Avis délibéré
de la Mission régionale d'autorité environnementale
Provence-Alpes-Côte d'Azur

**sur la déclaration de projet emportant mise en compatibilité du
plan local d'urbanisme (PLU) d'Orange (84) liée à l'écopôle
touristique Saint-Eutrope**

**N° MRAe
2022APACA53/3268**

Figure 2: Extrait du zonage avant et après la procédure de mise en compatibilité - Source : Notice de présentation

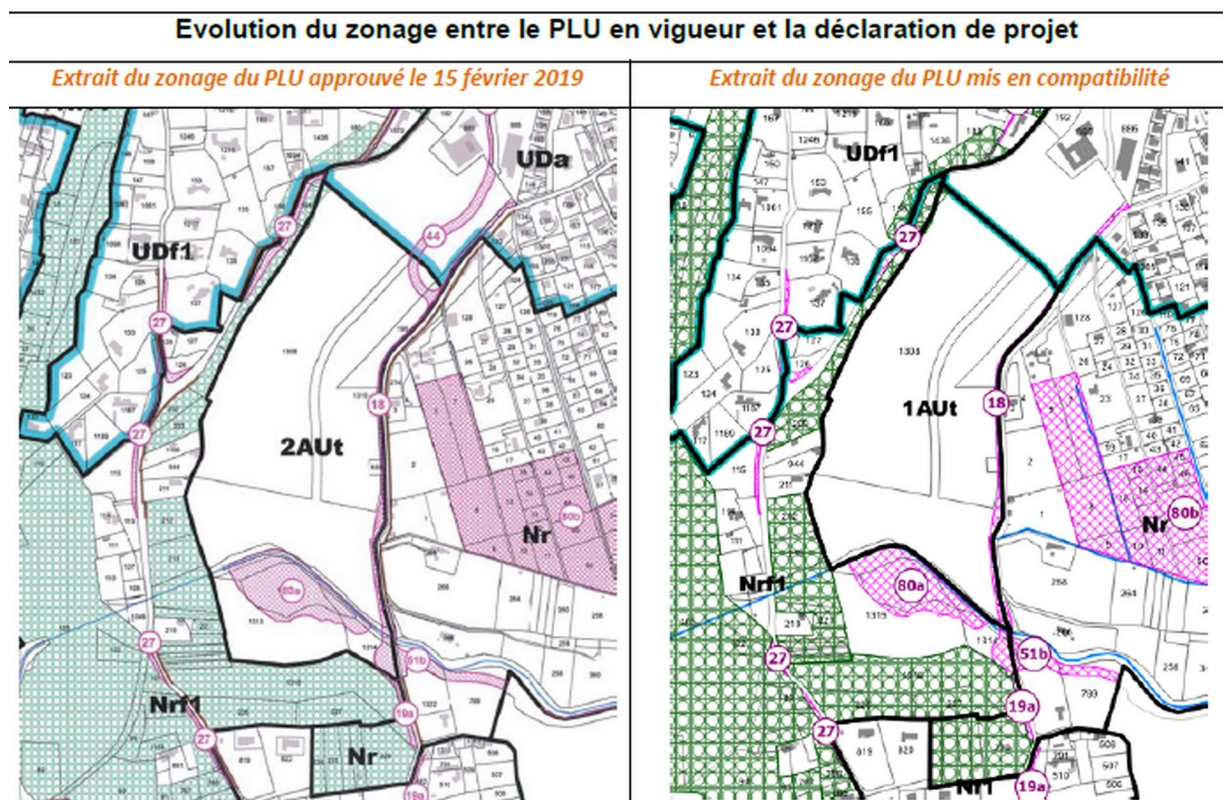
Les mesures d'évitement présentées dans le dossier consistent au reclassement en zone naturelle (N) de la partie sud au sud du canal et la suppression d'un emplacement réservé de voirie (ER 44) au nord du site, ainsi qu'en « l'instauration de prescriptions environnementales au sein de l'OAP ». L'OAP indique que « le projet s'insère dans un contexte naturel sensible (friche d'activité recolonisée partiellement par la biodiversité) et qu'il doit donc pleinement s'inscrire dans la logique « Éviter-Réduire-Compenser » ».

La MRAe constate que le dossier se contente de reporter l'ensemble des mesures au stade de la conception du projet, alors que la mise en compatibilité du PLU est l'étape qui permet de prescrire des mesures d'évitement et de réduction, voire de compensation, qui relèvent de la compétence et de l'autorité communale.

La MRAe recommande de présenter des dispositions (règlement et OAP) permettant de garantir la prise en compte des zones naturelles les plus sensibles et de ne pas simplement reporter les mesures au niveau projet.
